## 2. 凍土遮水壁に関する検討状況

平成26年7月17日

東京電力株式会社

## 2. 1 凍土遮水壁造成時の地盤沈下に関する検討 (1/2)

### ■建屋基礎底面の傾斜

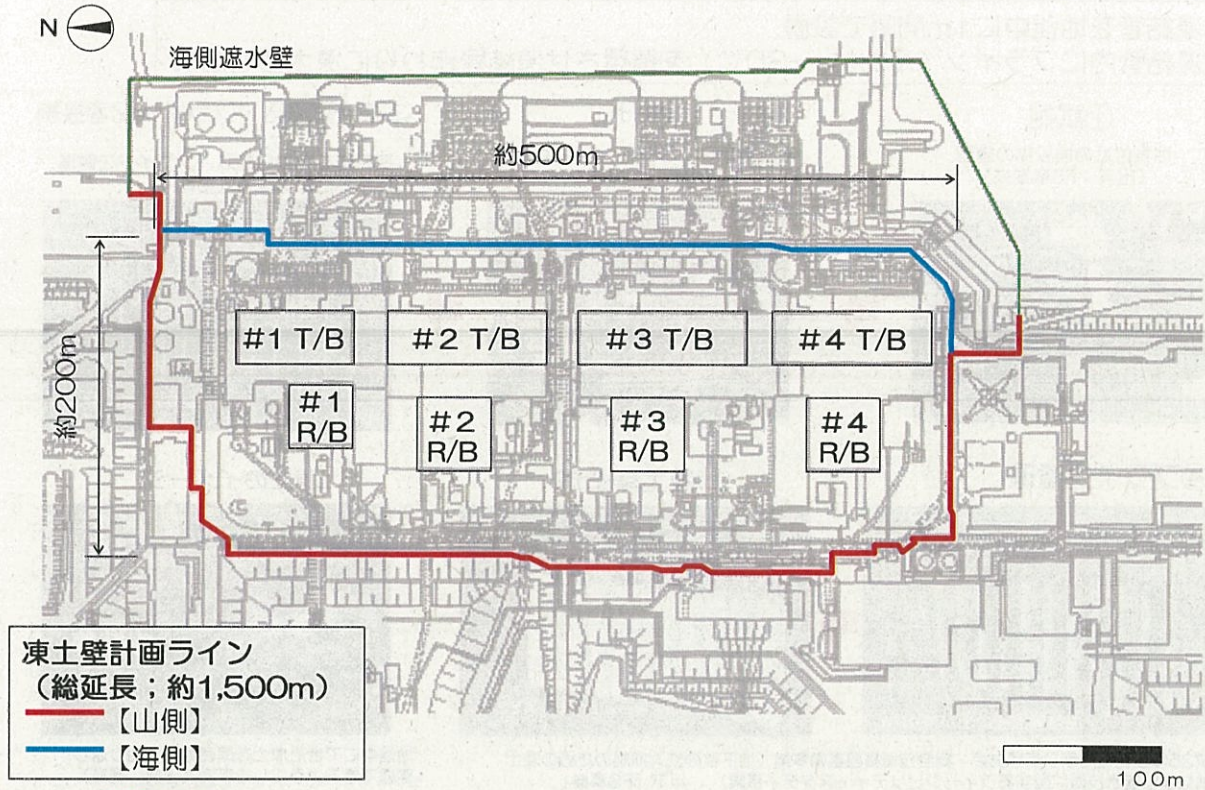
地盤沈下(不等沈下を含む。)が起きる可能性など、建屋の支持基盤等への影響をどのように評価したか、根拠となるデータとともに示すこと。

1. 地盤沈下に関しては原子炉建屋とタービン建屋の不等沈下を評価した。保守的な条件から求まる基礎底面の傾斜は最大1/10,000程度となり、各種基準に示される基礎地盤の傾斜の目安値1/2,000~1/500以下であることから、建屋基礎の安定上問題ないものと考えている。(「1. 建屋基礎地盤の沈下の評価」参照)
2. 建屋が設置されている支持地盤は、建屋建設前の原地盤はO.P.+35m程度の丘陵地であったこと、また新第三紀の地盤が形成された時代からの地層形成を考えると十分な圧密を受けていることから、支持力は建屋の荷重に対して十分な安全性を有しており、堅固な地盤である。  
また、凍土壁造成により山側からの地下水流入が遮断されて、かつ、海側の凍土壁が存在しない場合においても、建屋周辺の下部透水層の標高は海水面より低いことから、下部透水層の水圧が海水面相当の水圧以下に低下することはなく、支持力に影響を与えない。(「2. 基礎地盤の支持力」参照)

- ・各建屋ごとに基礎底面の各辺の傾斜を算定した結果、発生する最大傾斜が、下記の目安値以下であることから、建屋基礎の安定上問題ないものと考えている。
- ・なお、「鉄筋コンクリート構造に構造的な障害が発生する限度角となる変形角の目安値」に対して余裕があることから、現状の建屋構造に有意な変化が生じることはなく、建屋構造部材や現状の滞留水管理に有害な影響を与えないものと考えている。
